Title - Sujet Aménagement Harrington Harbour	
Solicitation No. - N° de l'invitation F3731-140142/A	Amendment No. - N° modif. 001
Client Reference No. - N° de référence du client F3731-140142	Date 2014-11-24
GETS Reference No. - N° de référence de SEAG PW-\$QCM-008-16192	
File No. - N° de dossier QCM-4-37205 (008)	CCC No./N° CCC - FMS No./N° VME
Solicitation Closes - L'invitation prend fin at - à 02:00 PM on - le 2014-12-10	Time Zone Fuseau horaire Heure Normale du l'Est HNE
F.O.B. - F.A.B. Plant-Usine: <input type="checkbox"/> Destination: <input type="checkbox"/> Other-Autre: <input type="checkbox"/>	
Address Enquiries to: - Adresser toutes questions à: Rochette, Jean	Buyer Id - Id de l'acheteur qcm008
Telephone No. - N° de téléphone (418) 649-2834 ()	FAX No. - N° de FAX (418) 648-2209
Destination - of Goods, Services, and Construction: Destination - des biens, services et construction:

MODIFICATION 001

Titre : AMÉNAGEMENT PORTUAIRE – HARRINGTON HARBOUR, QC

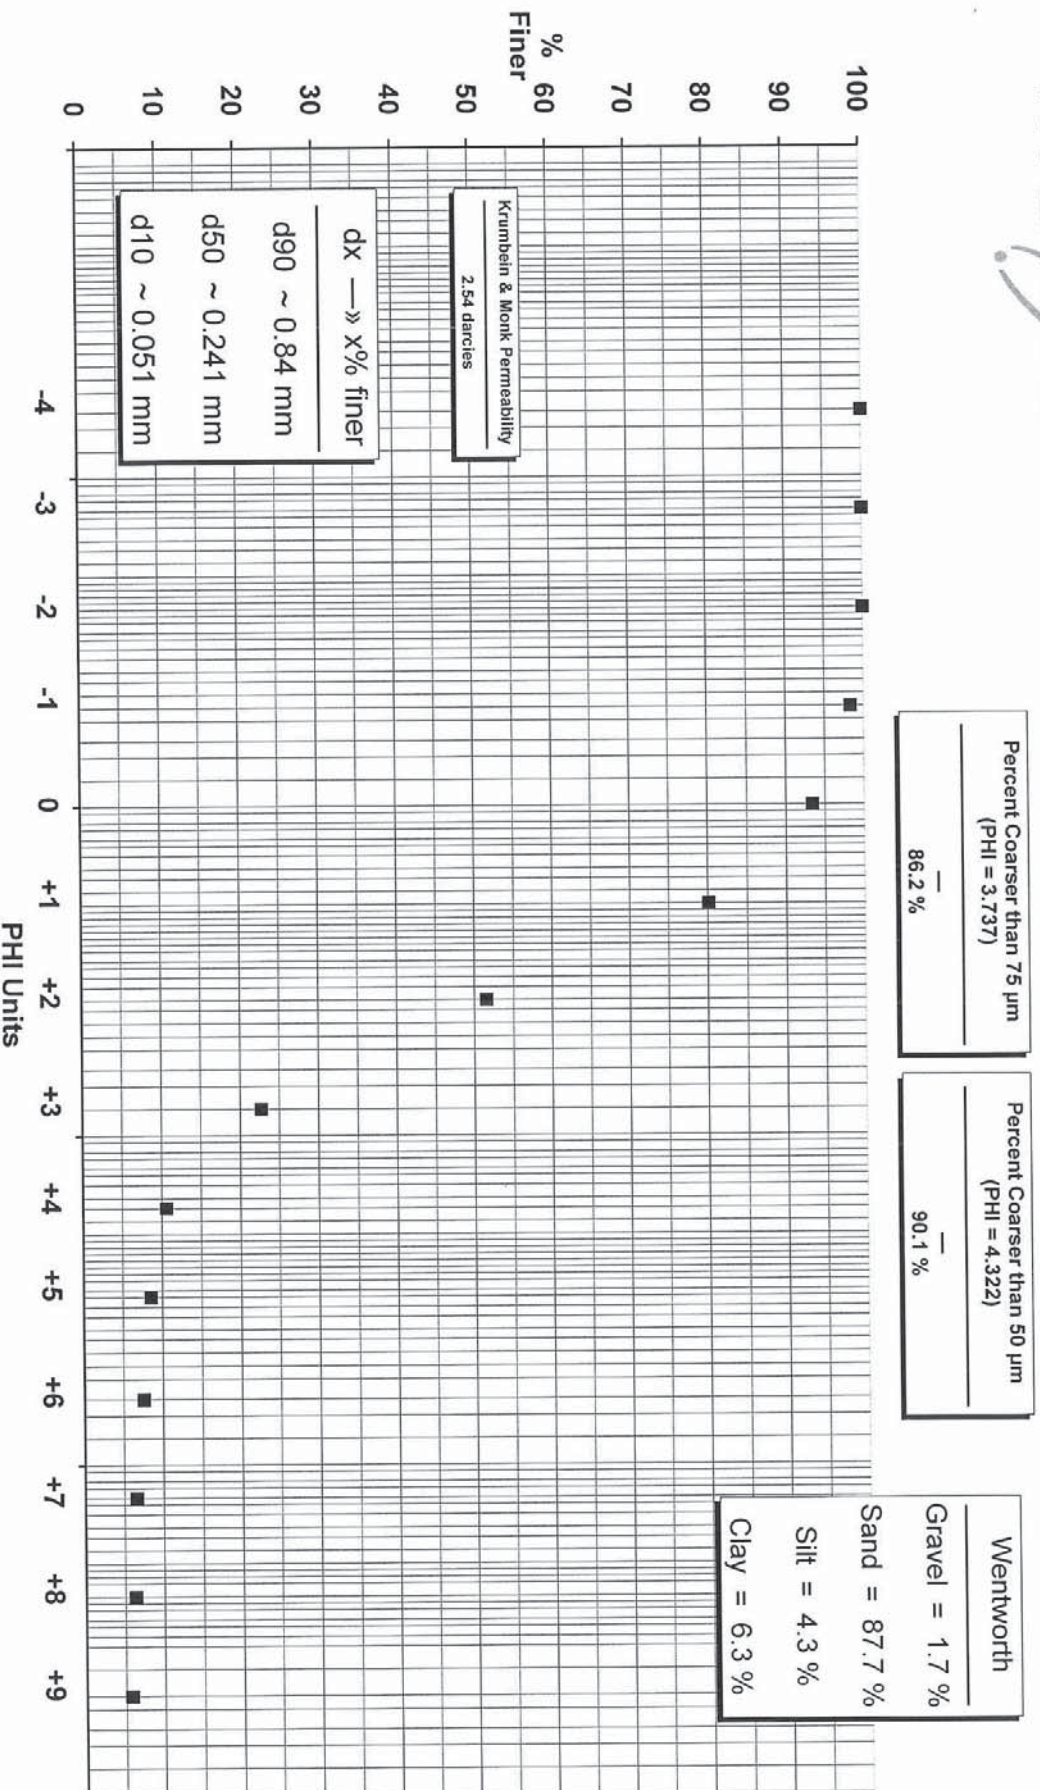
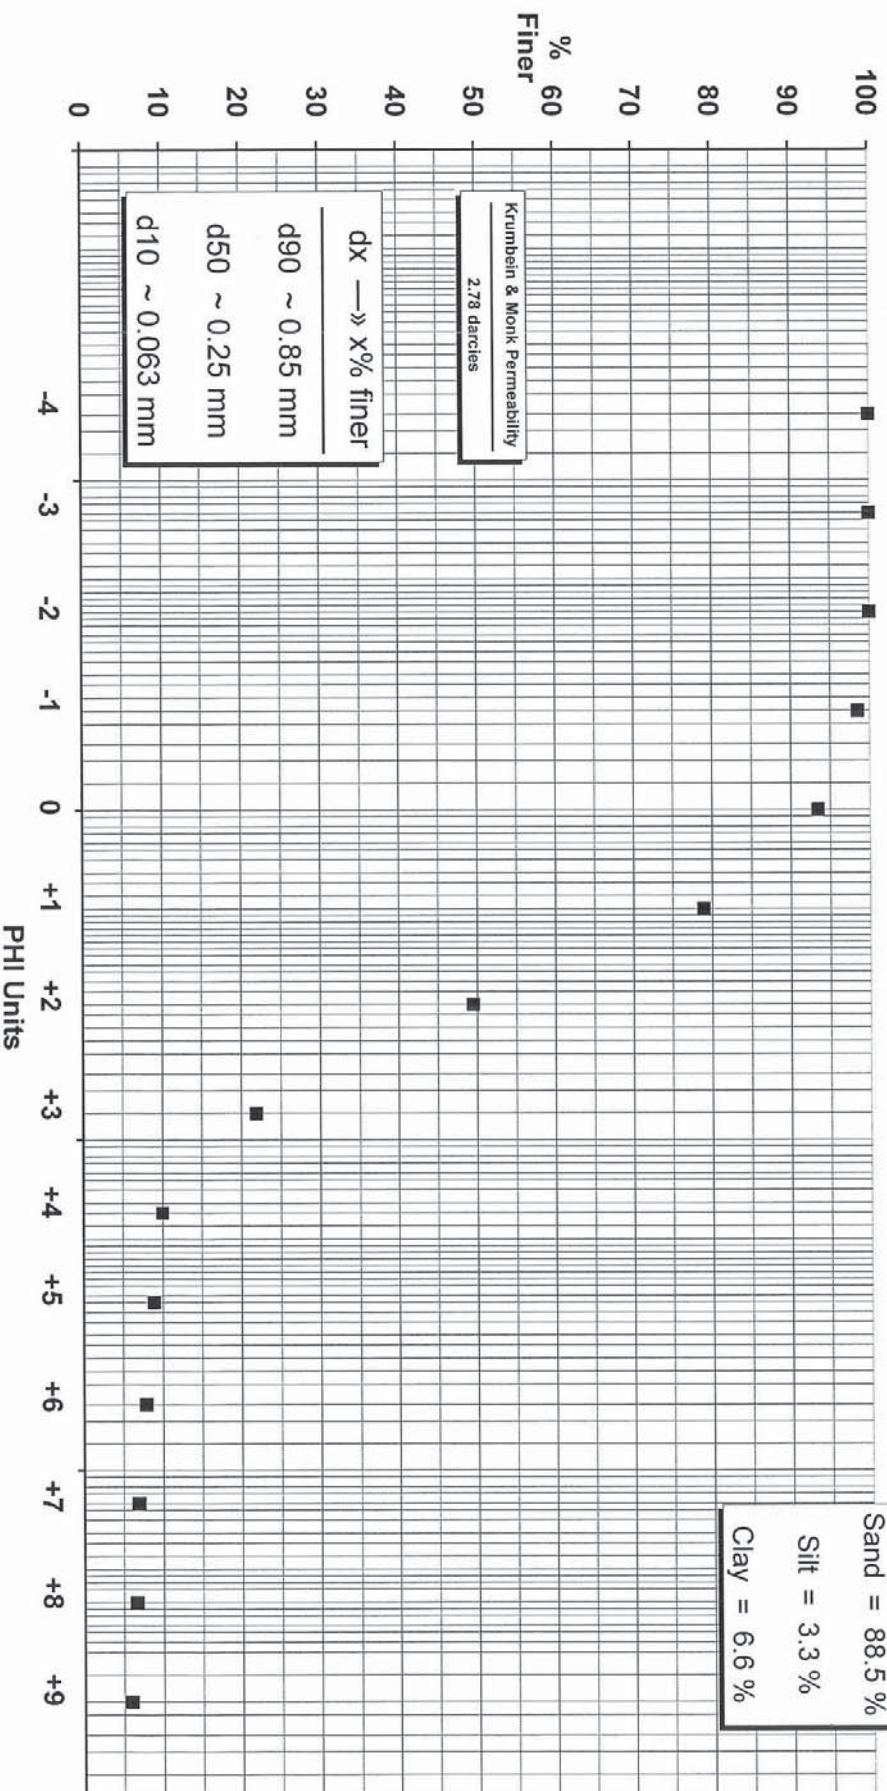
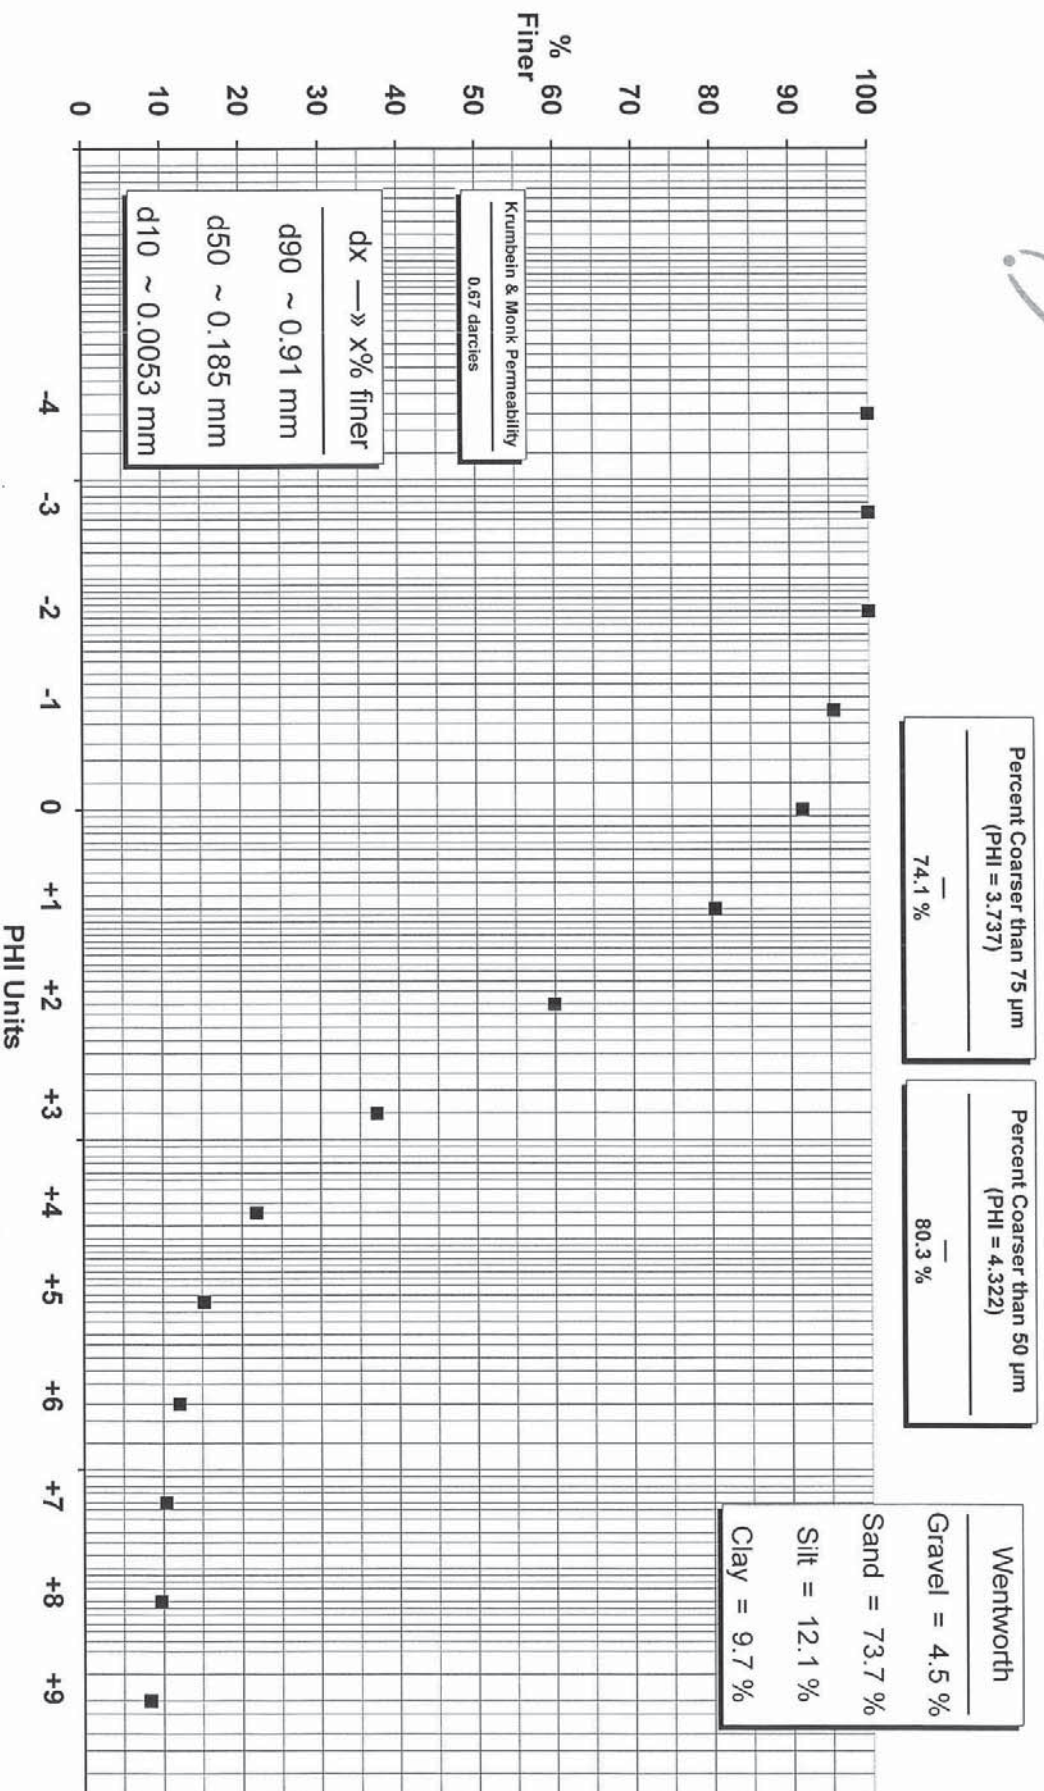
Question 4 : Dans le devis, vous dites que la granulométrie du fond marin est en annexe ainsi que le rapport environnemental. Je ne le trouve pas. Est-ce une erreur ou il sera soumis en addenda?

Réponse 2 : Voir la granulométrie ci-joint. Des boulders sont présents dans le secteur à draguer et ont été identifiés et localisés aux plans. Ceux-ci et les autres boulders qui seront retrouvés sur place doivent être retirés ou déplacés de façon à assurer la profondeur d'eau suffisante inscrite aux plans.

Réponse 4 : Le rapport environnemental ne sera pas soumis ultérieurement. La granulométrie a été oubliée et elle est fournie ci-joint.

Réponse 8 : Il ne devrait pas y avoir de roc à draguer, le fond étant constitué de boulders et de matériau granulaire (voir granulométrie ci-joint). Il y aura des boulders à déplacer ou à retirer, certains sont identifiés et localisés sur les plans et d'autres seront possiblement trouvés sur place par l'entrepreneur. La profondeur indiquée aux plans doit être atteinte partout pour la sécurité des navires.
